新竹縣政府工程查核代表照片表

拍攝日期：112.05.11

工程名稱：109 年度老舊校舍整建工程

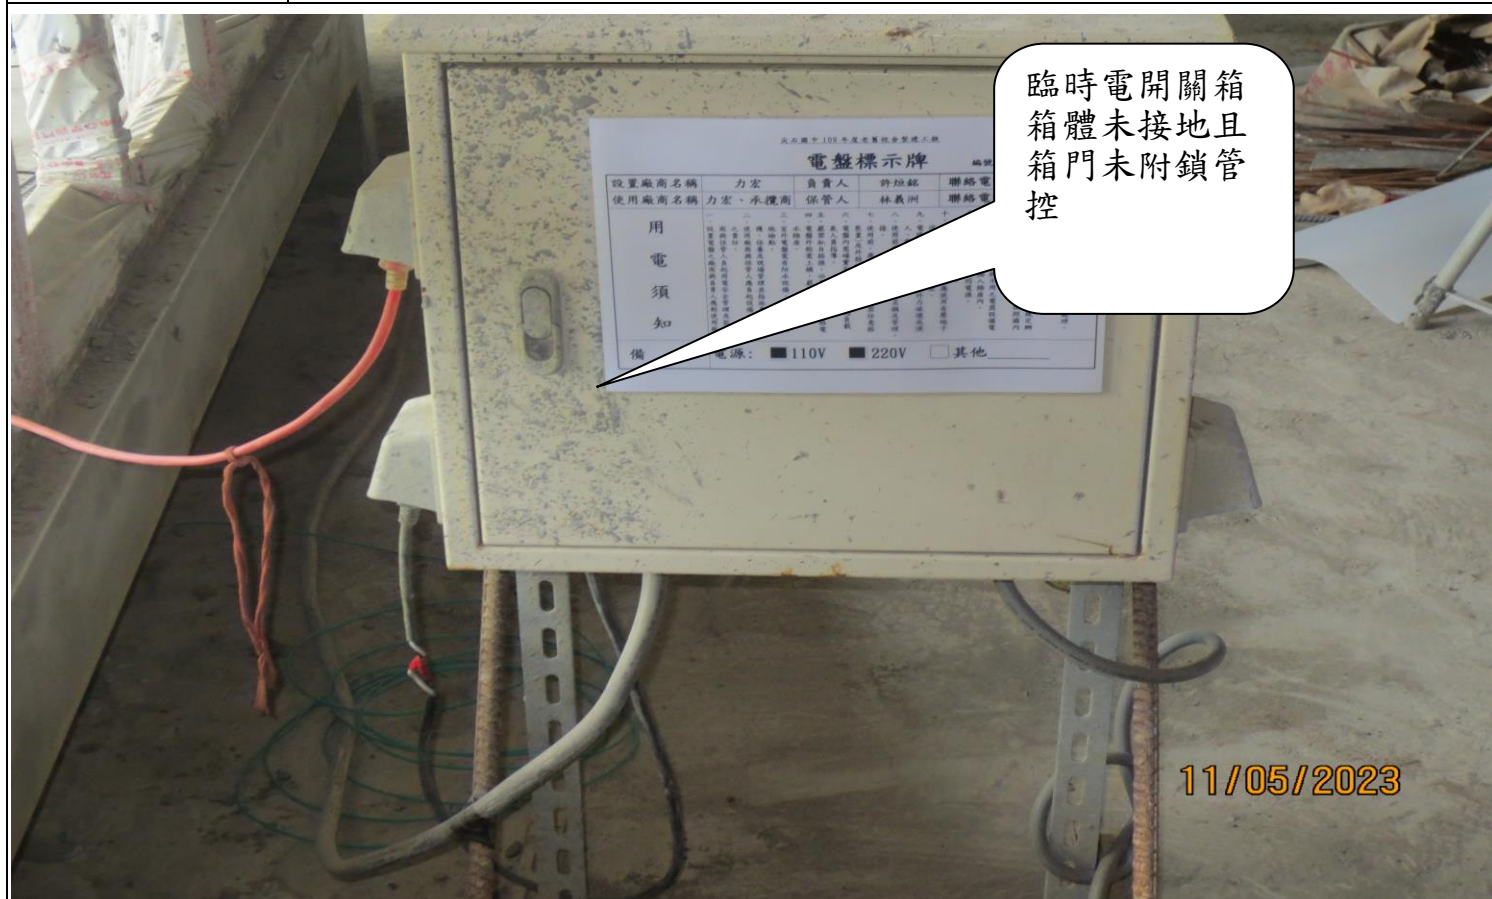
管路出口以管帽保護，避免裸空或以膠帶纏繞封口

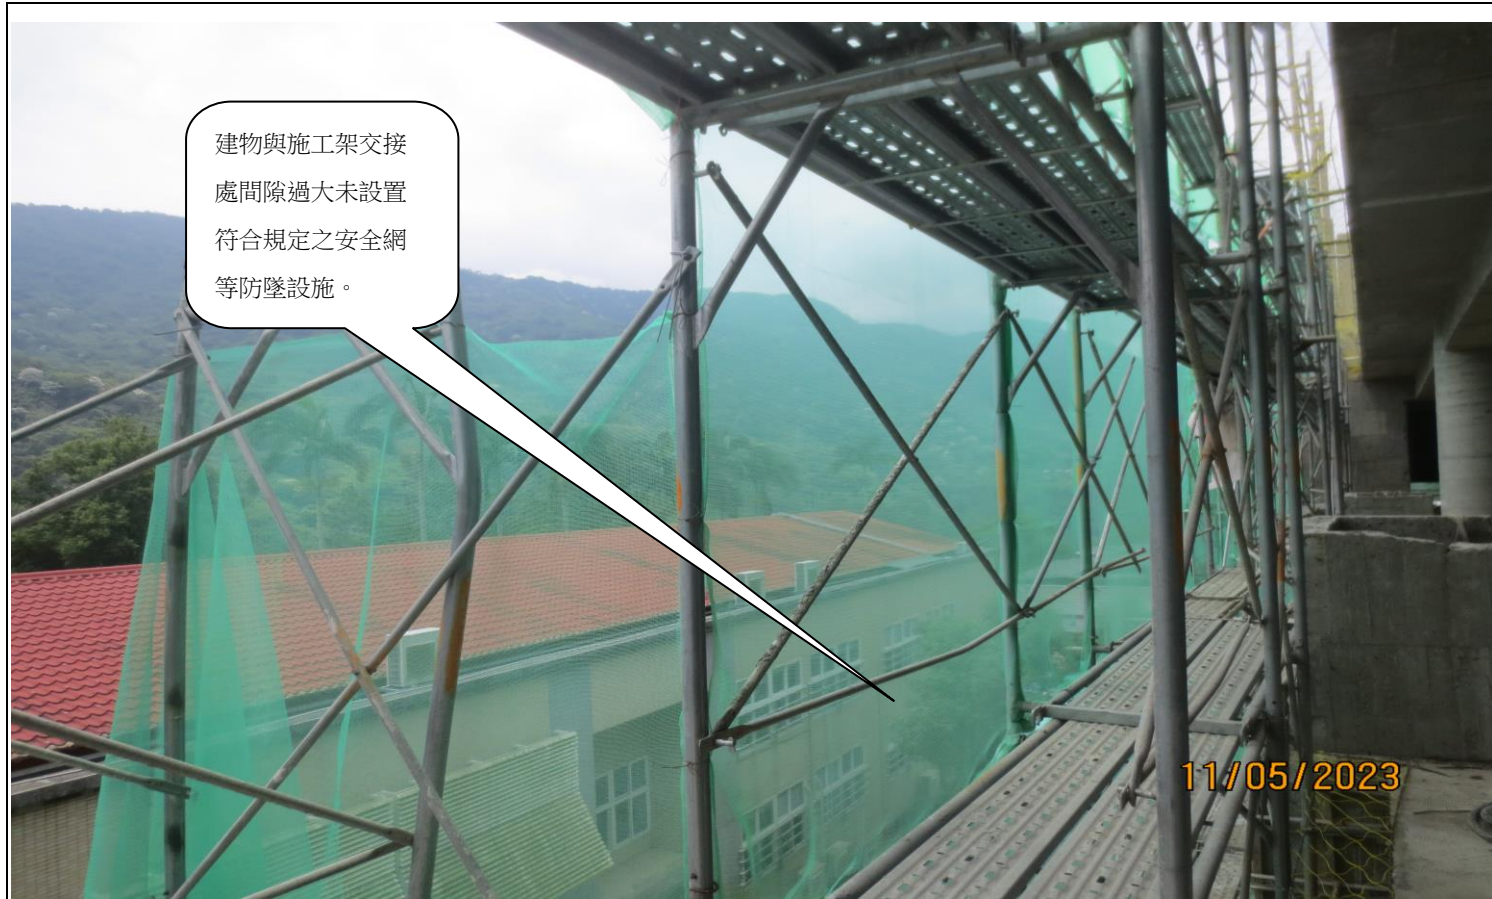
門楣之固定鐵件，有不足情形，請再檢視。
